## ユニバーサルデザイン導入の実践の一步

今回、機会あって、JFMAユニバーサルデザイン研究部会は、その参加メンバーでもあるリーマン・ブラザーズ証券から、ユニバーサルデザイン視点からの東京（六本木、三田）オフィスの改修・新設のアドバイスを求められた。部会ではこれまで、2004年に「ユニバーサルデザインガイドライン」、2006年に「ユニバーサルデザイン総合評価手法（CASUDA）」、また設計プロセスにユニバーサルデザインを取り込むための「UDレビュー」を考案してきたが、今回のリーマン・ブラザーズ証券のユニバーサルデザイン導入プロジェクトは、これらのツールを実践に活かすための、またとない機会となった。さらには、導入のテクニカルな部分だけでなく、マネジメント視点によるワークプレイスの多様性確保、ユニバーサルデザイン導入の経営における位置づけの明確化など、経営理念との整合という点でも意義あるものとなった。もともと、本来のCASUDA、UDレビューのあり方からは、限られた時間と予算の中で現実化できたことは小さかったかも知れない。しかし、こうした現実の事例との摺り合わせが、これらのツールを、より強く、より実効性のあるものにしていくのだと思う。そう期して、プロジェクトの試行錯誤のプロセスを調査研究報告書にまとめた。

## 6 UDLレビューによる設計改善案提案

## 4.1 UDレビュー実地調査

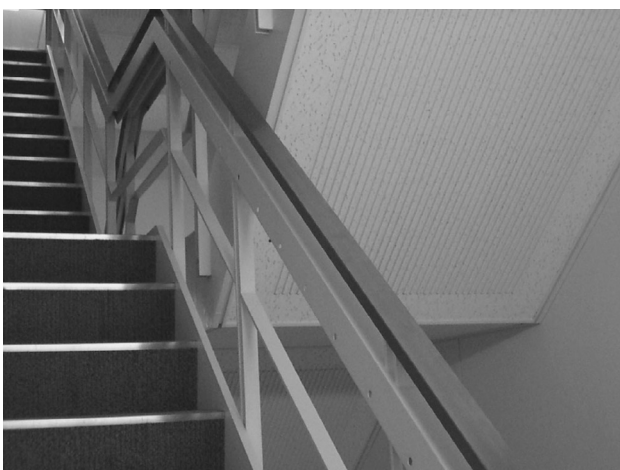
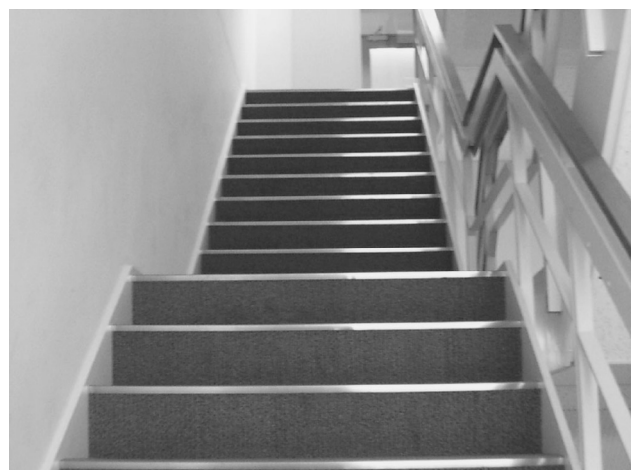
階段を評価した結果、評価点は2.50となった。この数値から判断すると、ユニバーサルデザインの達成レベルは、標準をやや下回ると考えられる。これは、一般にユニバーサルデザイン的な対策が実施されていない避難階段を、日常動線として利用していることが主な原因である。

- 急勾配（け上げが高く、踏面が狭い）
- 車椅子使用者等が避難時に待機するスペースがない
- 足元灯を設けていない
- 段鼻と踏面とのコントラストが低い
- 階段手前に点状ブロックが敷設されていない
- 手すりが掴みにくく、かつ点字表示がされていない
- 手すりが1段のみで、かつ片側にしか設置していない
- 手すりの位置が高く、水平方向に延長していない

車椅子使用者等が避難時に待機するスペースがない

段鼻と踏面とのコントラストが低い

手すりが掴みにくく、点字表示されていない

手すりが片側にしか設置されていない

### 3.3.3.4 業務支援空間(会議室)

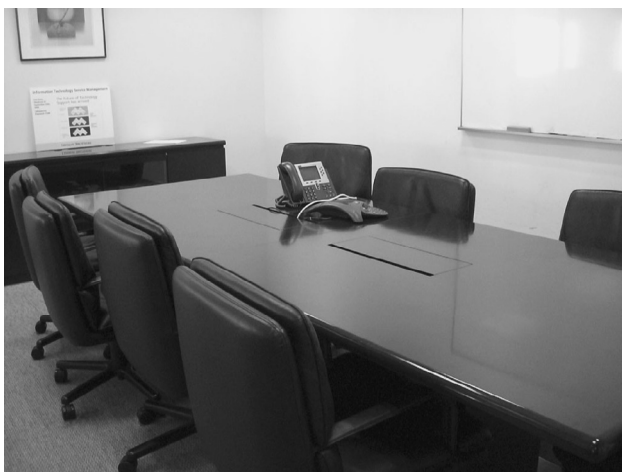
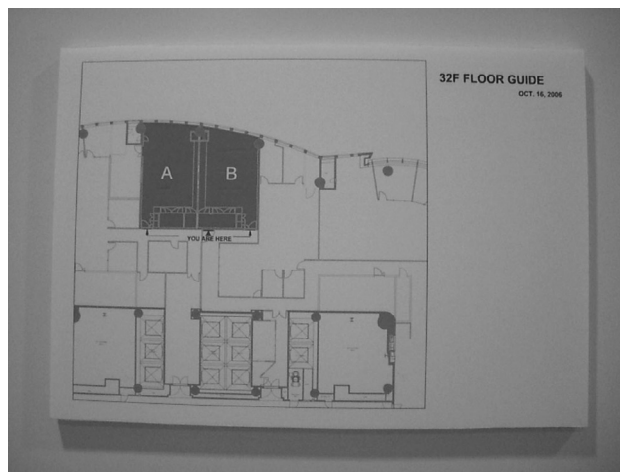
- レイアウトを変更できない
- 部屋ごとに空調や照明を個別に調節できない
- 照明点灯スイッチが高い位置に設置されている
- 会議室を案内するサインがない
- 会議室名を示す文字が小さい

レイアウトを変更できない

会議室を案内するサインがない

会議室名を示す文字が小さい

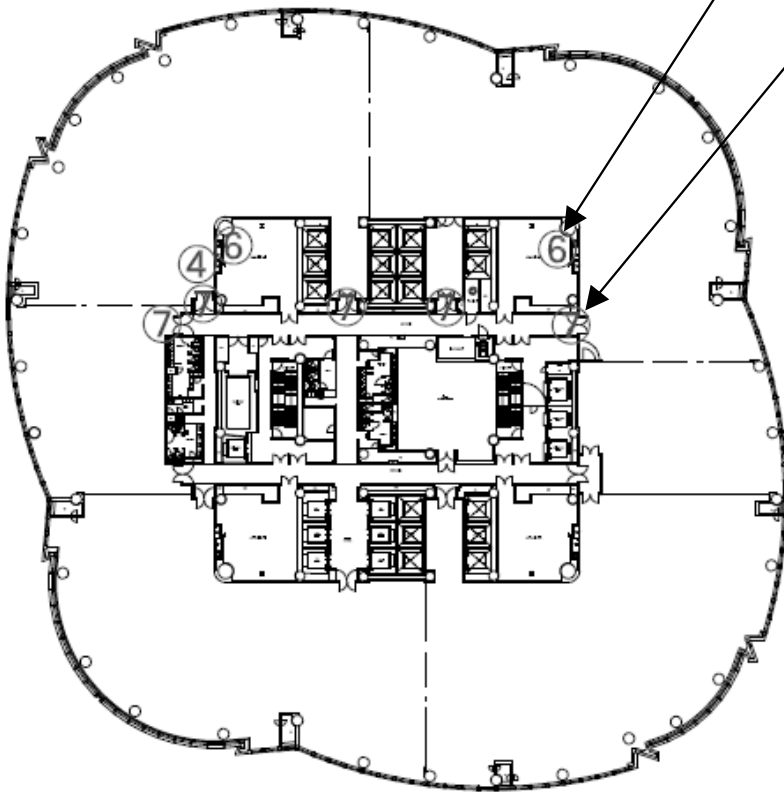
④人事部入り口電話（29階のみ）

⑥パントリーデザイン（29・30階）

→ IPフォンを小さなアナログ電話に換えて低い位置に設置パネル交換

→シンク部の足下をセットバックさせる、高さを低くする。

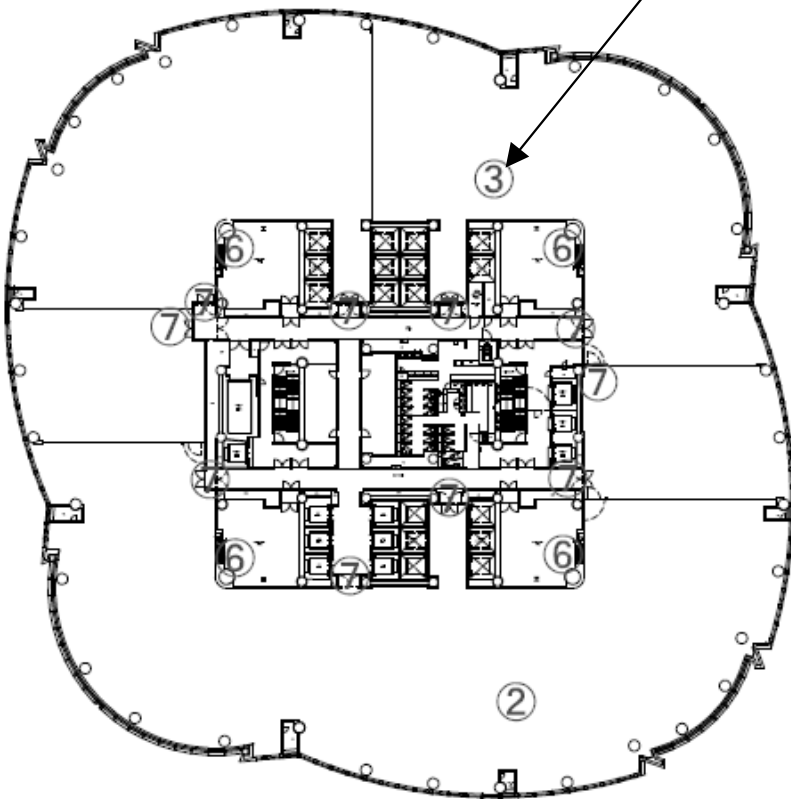
③ファーストエイドルーム

⑥パントリーデザイン

→スライディングドアに変更/中廊下を撤去(部屋を広くする)  
ストレッチャーが入る場合はガードマンが対応、  
ストレッチャーのルート検討/シーツの色の件

→シンク部の足下をセットバックさせる、高さを低くする。

●32階 オフィスフロア

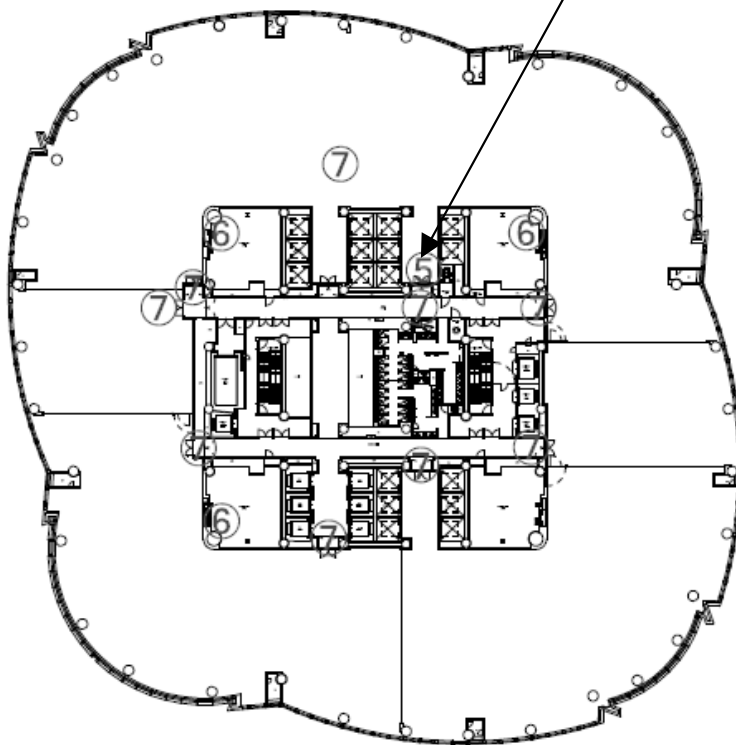
⑤喫煙室へのアクセスが悪い

→プランを再検討

## スロープ(廊下・会議室等) →図面②

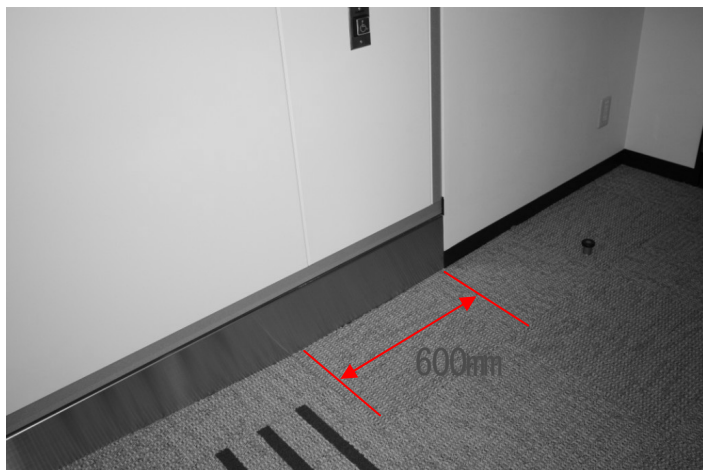
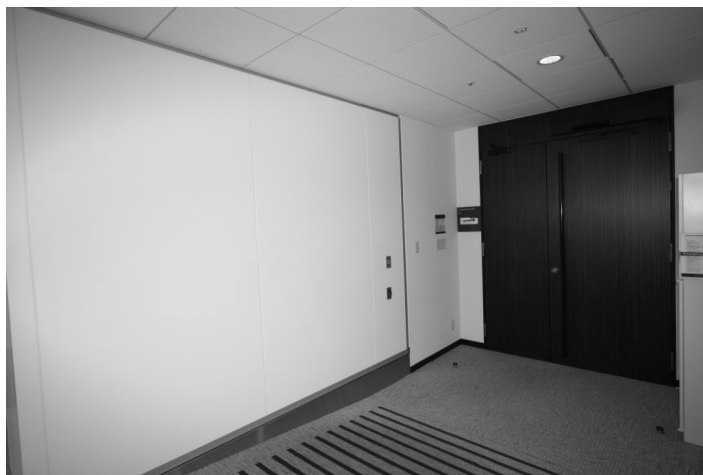
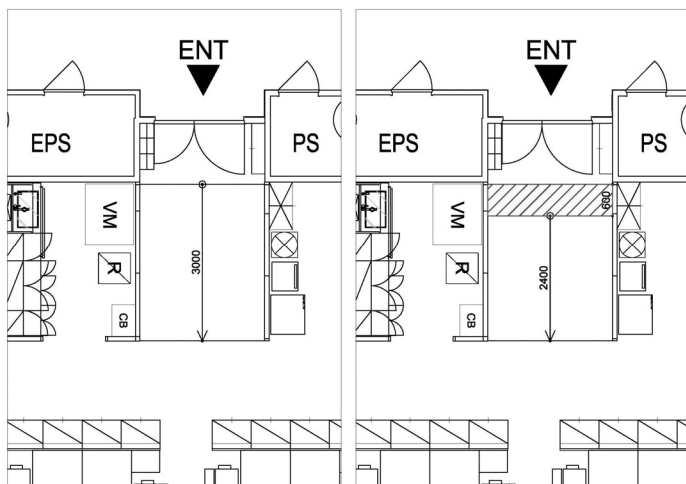
三田オフィスの新規開設に伴う内装工事の中でスロープに関する見直しが行なわれた。オフィス全体のレイアウトに影響のあまりない範囲での修正案とした。工事計画中であったため、適切な変更がなされた。オフィス入口扉前のスペースを、車椅子等のために安全に確保する目的で、勾配を1/15から1/12に変更した。この修正によってプラス600mmのスペースを設けることができた。勾配の緩和よりもフラット部分の設置を優先し、安全面を考慮した結果である。

## ファーストエイドルーム →図面③

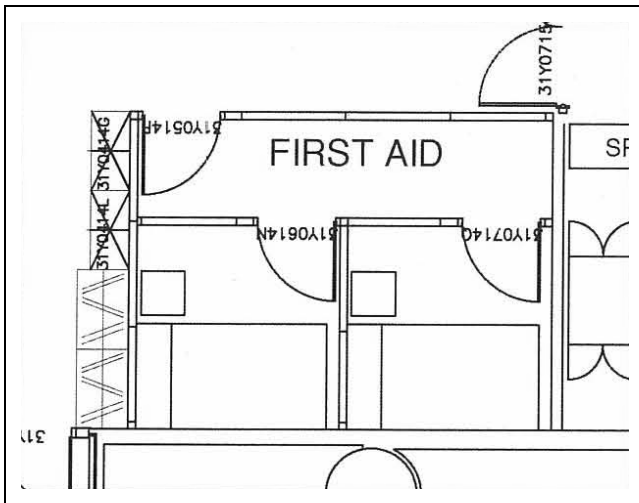
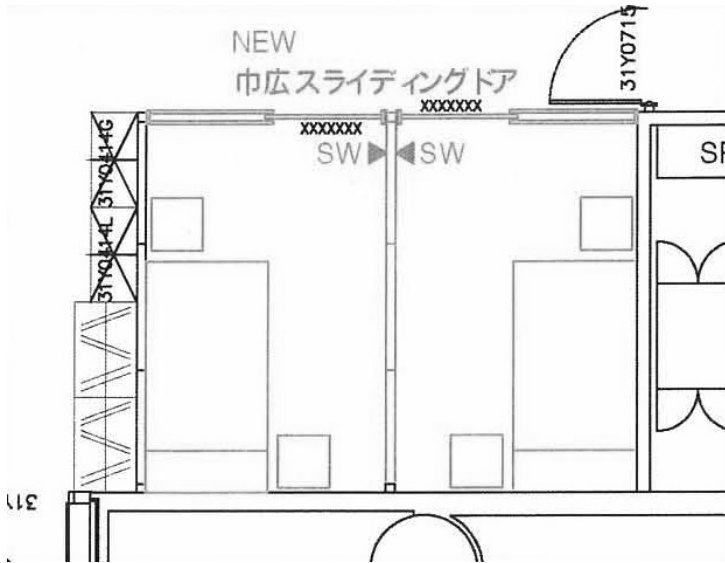
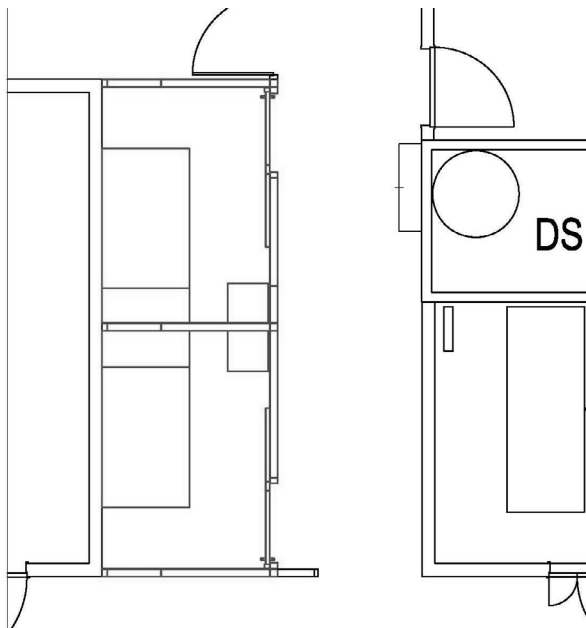
六本木ヒルズオフィスのファーストエイドルームで、ベッドまでのアクセスの検証を行なった。まず、扉の重さが車椅子にはアクセスしにくい点、中廊下があるため、各部屋までのアクセスがスムーズでない点。ストレッチャーがベッドサイドまで入れない点、家具が壁との色合いで認識しにくい点等が上げられた。プラン上で対応可能かスタディをし、扉をスライディングドア（幅広タイプ）に変更し、部屋のレイアウトを変更し中廊下を省記、廊下から直接アクセスできるようにした。音の問題等考慮しなければならない条件がファーストエイドルームにはあるが、この場所のレイアウトはオフィスとの間に中廊下を設けている場所のため、問題ないと判断した。この変更により、ストレッチャーのアクセスも容易にできるようになっている。

例1 ストレッチャー、車椅子のアクセスが容易でないためプランの変更計画をした。（六本木ヒルズ）  
他にも家具シーツの色等検討項目が挙げられ検討中である。

扉が重くアクセスが困難である（六本木オフィス）

ストレッチャーがアクセスできない

採用されたスライディングドア

## 喫煙室へのアクセス →図面⑤

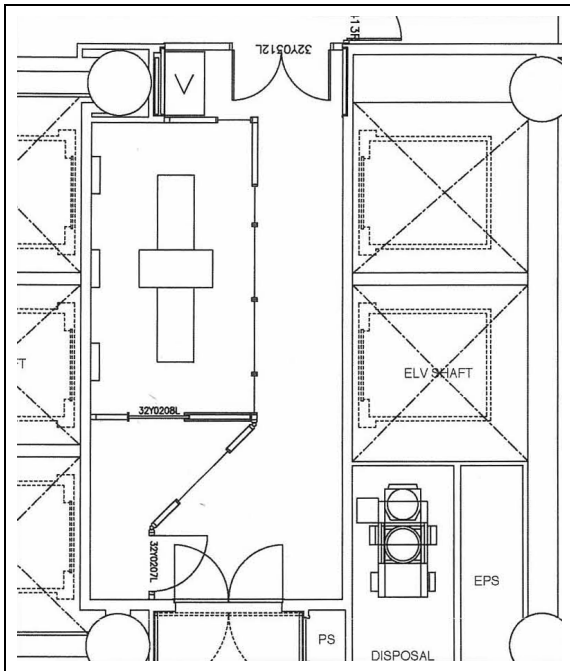
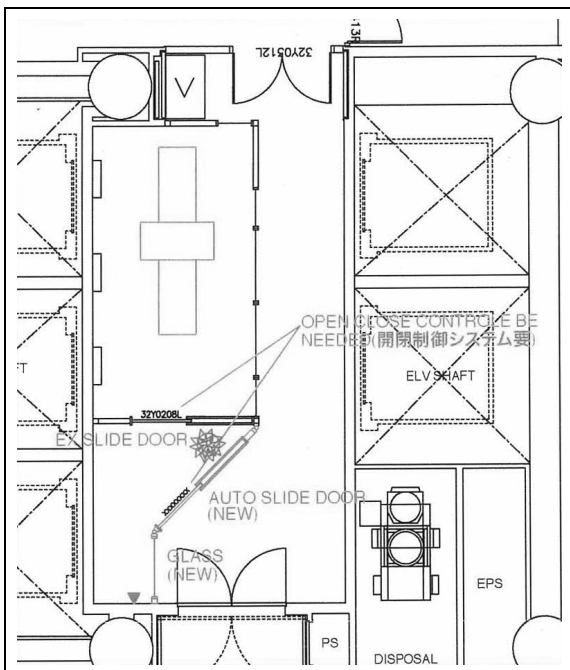
六本木ヒルズでは、喫煙室をテナントオフィス内に設けた。オフィス内に設けてあるスモーキングルーム（喫煙室）へのアクセスの検証により、前室へのアクセスに問題があると指摘を受けた。入口の扉がスィングタイプで袖壁との距離が近いためである。前室の機能は、臭い・煙のコントロールのため、維持する必要がある。スモーキングルームの入口扉と同様に、前室の扉も自動スライディングドアに変更する案を作成した。スモーキングルームの排気のための空気のサーキュレーションを維持するため、前室への空気導入用に換気ガラルのサイズを注意する必要がある。施行時期、予算等は確認中である。廊下からの扉も同様に検討対象とする必要がある。臭い、煙のコントロールのため前室を設けたが、車椅子等でのアクセスが容易でないため、自動扉の設置計画をプランした。

改善プラン

## パントリー →図面⑥

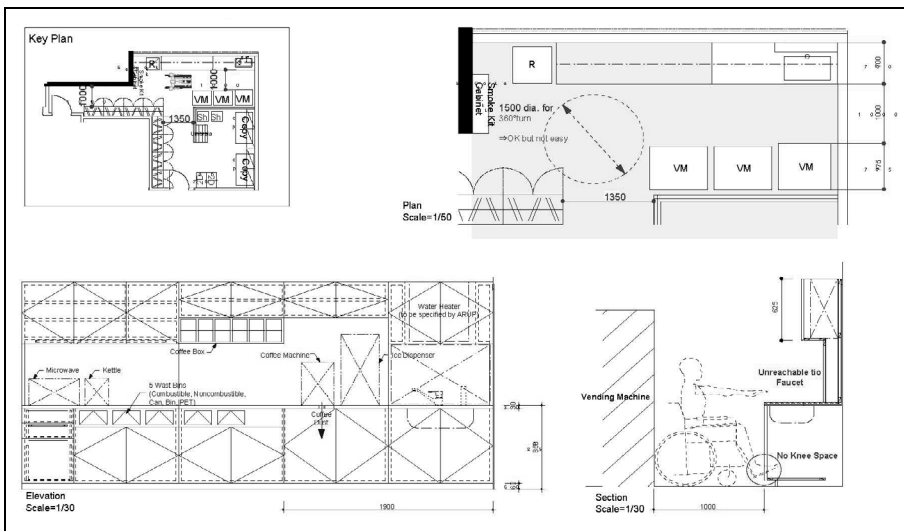
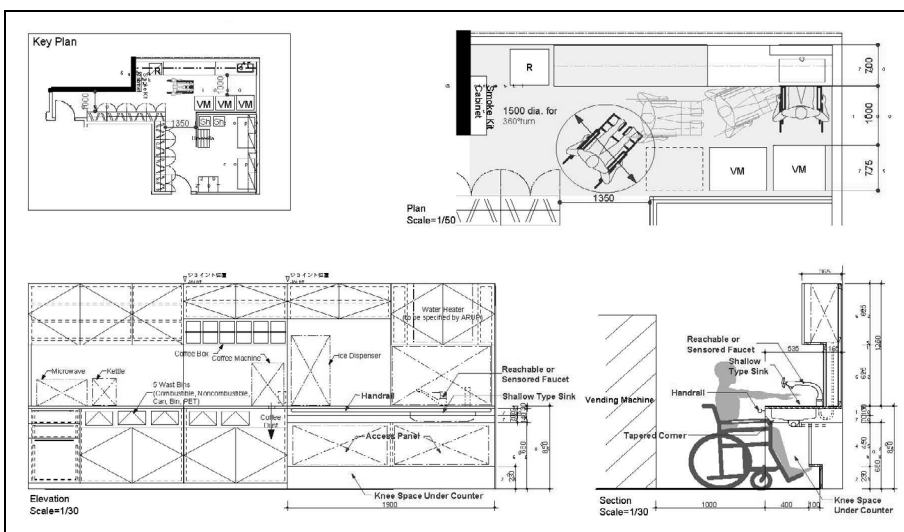
例-1 六本木ヒルズオフィス、新宿オフィス  
 六本木ヒルズに関しては既にビル標準でシンク等が設置されていたため、機能的な追加工事のみ行なった。流し、カウンター高さ等の改善方法を新宿オフィス設置時に、設計変更を行いコストに影響なく正しい設計の物を設置できた。

六本木ヒルズ現状

修正するにはかなり大掛かりな工事が必要となる。図面等準備して検討中である。

新宿のオフィスがちょうど新規開設されるタイミングであったため、デザイナーに依頼して、計画中のパントリーキャビネットのデザインをユニバーサルデザイン対応に変更した。具体的には、足がシンクの下に入り車椅子でもシンクにアクセスできるような空間をつくり、給湯器具も手が届きやすいように長いレバー等があり、かつセンサー付きで自動制御で水の出止ができるタイプを採用した。工事コストへの影響もほとんどなく、安全で機能的なパントリーの設置ができた。

新宿オフィス改善後

# パントリー（三田オフィス）

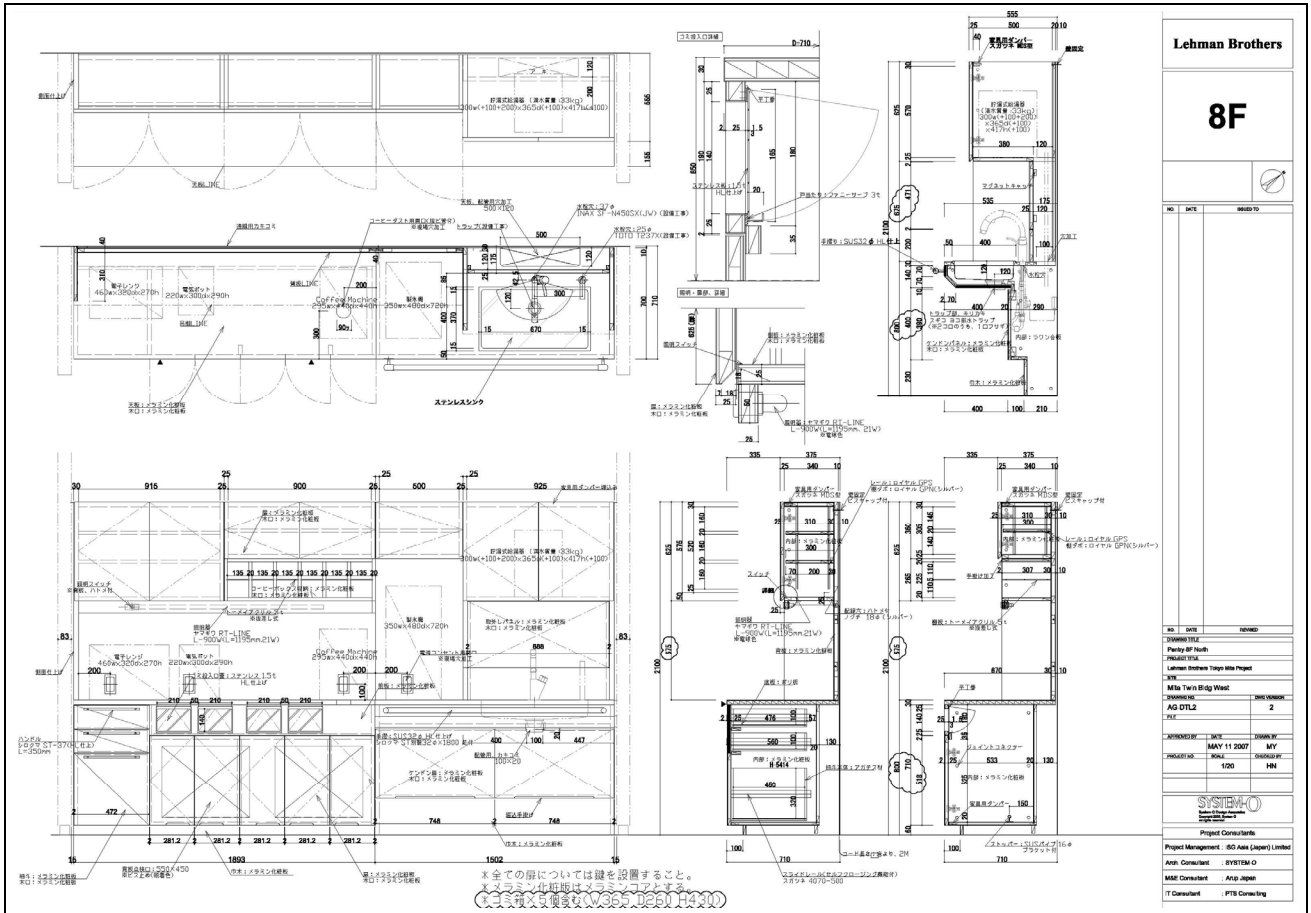
三田オフィスはテナント工事で設けたため、新宿オフィスに準じて新しいデザイン（正しいデザイン）で施工された。

改善図面

## 共用セキュリティカードリーダー、壁掛電話等 →図面⑦

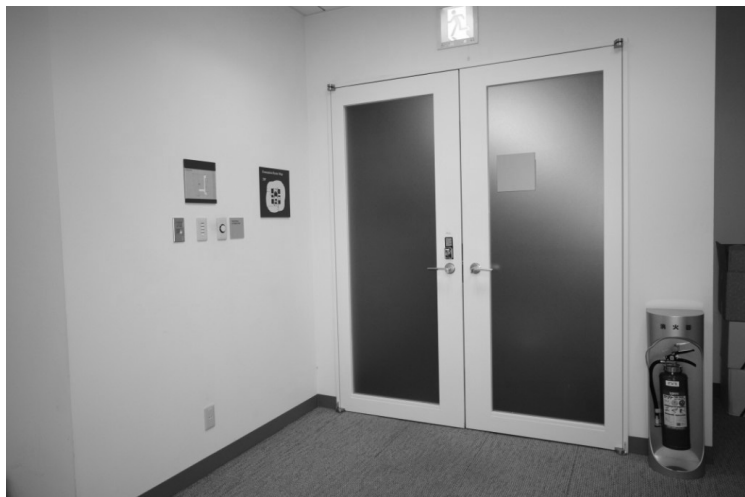
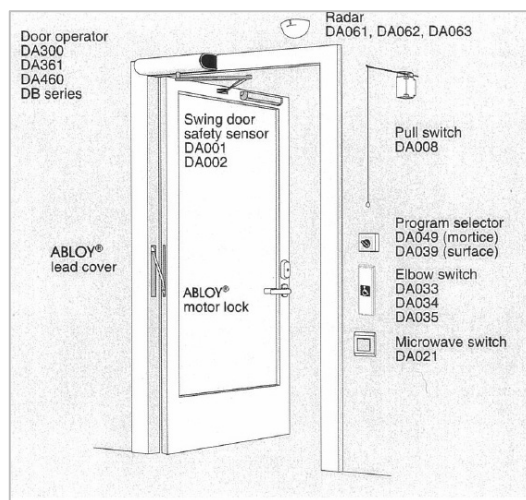
車椅子では、共用廊下に設置されている既存のカードリーダーや壁掛け電話の取り付け位置が高過ぎるため、高さを低く変更した。

社内連絡用壁掛け電話は、片手でも取り扱いの簡易な小型の物に機種を変更し、高さも1450mmから1200mmに変更した。(六本木オフィス)

## ビル標準入口扉 →図面⑧

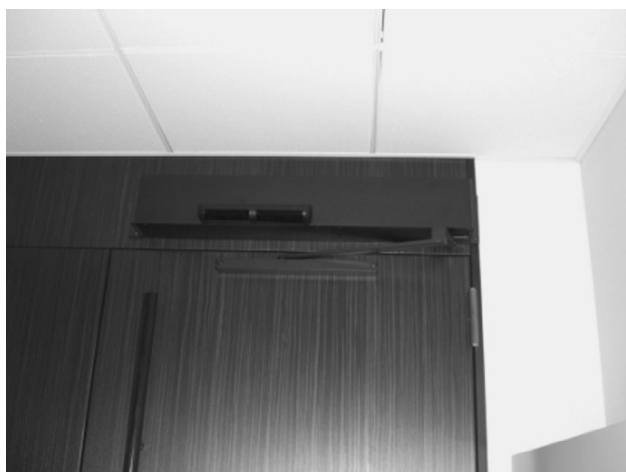
六本木ヒルズUD レビュー時に、ビル標準で設けられたオフィスへの入口扉のアクセスに課題があると指摘を受けた。鉄製の框扉で重いこと、セキュリティー対応としているため開閉速度の調節が容易でないことなど、車椅子だけではなく、健常のワーカーでもアクセスが悪い。

三田オフィスでは、廊下のビル標準の扉3箇所、自動扉開閉機構を取り付けた。三田オフィスの扉は木目のソリッドドアであるため、また、扉の開閉時に扉の反対側の安全確認が困難なため、開閉時の安全を考慮して部屋内側（扉のスイングサイド）にセンサーを設け、安全を図った。セキュリティシステムとの連携は、セキュリティ錠をまず解除してから、オートドアの起動ボタンを押すシステムとなっている。オートドアを起動させずとも、手で開閉できるシステムでもある。

## 多目的トイレ →図面⑩

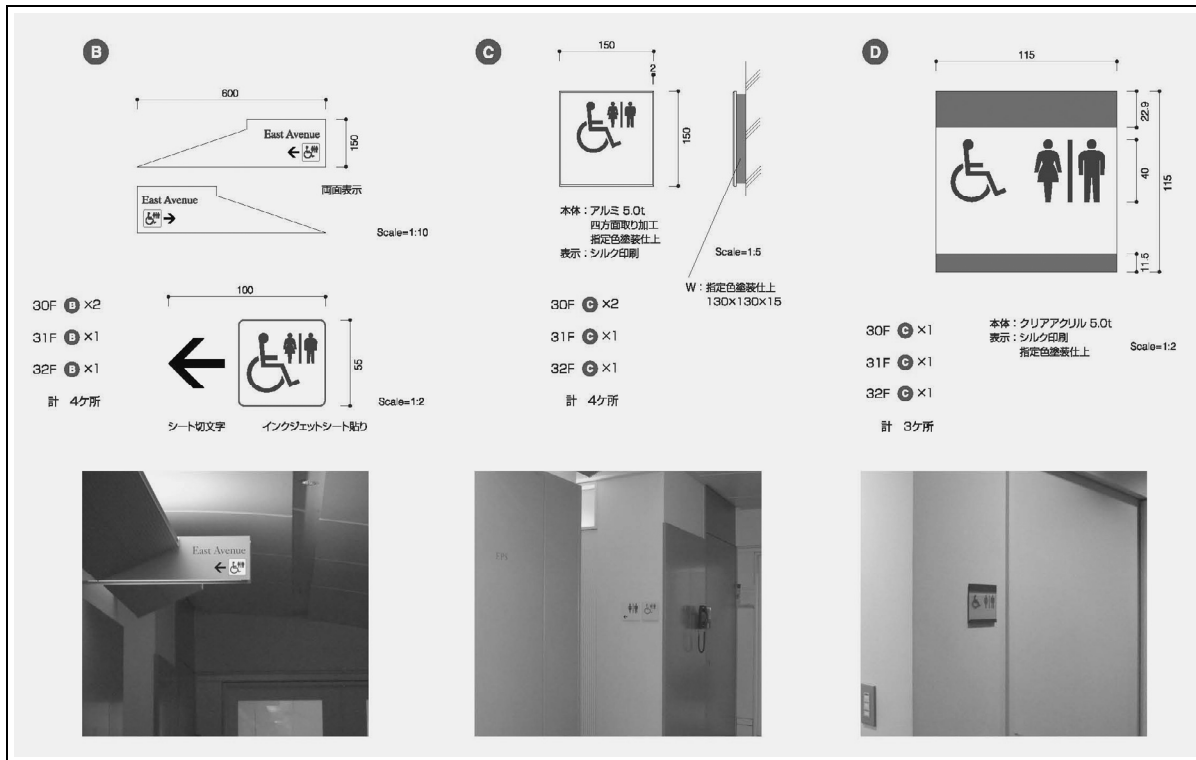
LBはフロアごとビル共用部に多目的トイレを自主的に設けている。UDの視点からいくつか指摘があった。

- ・ウォシュレットコントローラー位置
- ・ハンドレール等アクセサリ位置
- ・照明スイッチが使いにくい
- ・照明の位置が良くない
- ・流し下のフランジの出が大きい

## サイン計画-1 →図面①

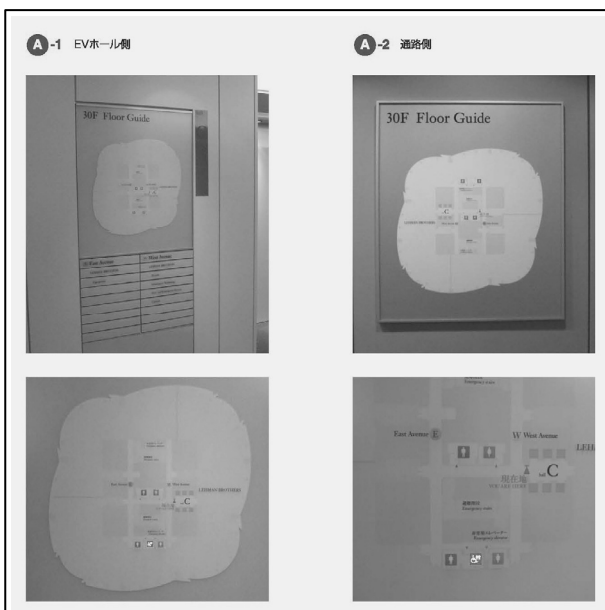
六本木ヒルズオフィスのUDレビューで、せっかく設けた多目的トイレがどこにあるか解りにくいという指摘があった。実際、社員もその存在を充分認識していないようで、あることを知っていてもその設置されている場所により、男女のどちらが使用してよいのかどうか解らないという声が届いていた。既にビル標準サインで位置等に表示はある物の、充分ではないようで見直しを行なった。エレベーターロビーから廊下を通ってスムーズに多目的トイレにたどりつけるよう、サインをビル標準デザインに準じて、増設、変更を行なった。多目的トイレのサインに関しては、フロア毎に位置が違うこともあり使用してよいか判断しにくいようなので、あえて男女兼用である表示にした。

改善後 多目的トイレのサインを追加した

多目的トイレに男女兼用である表示を追加した
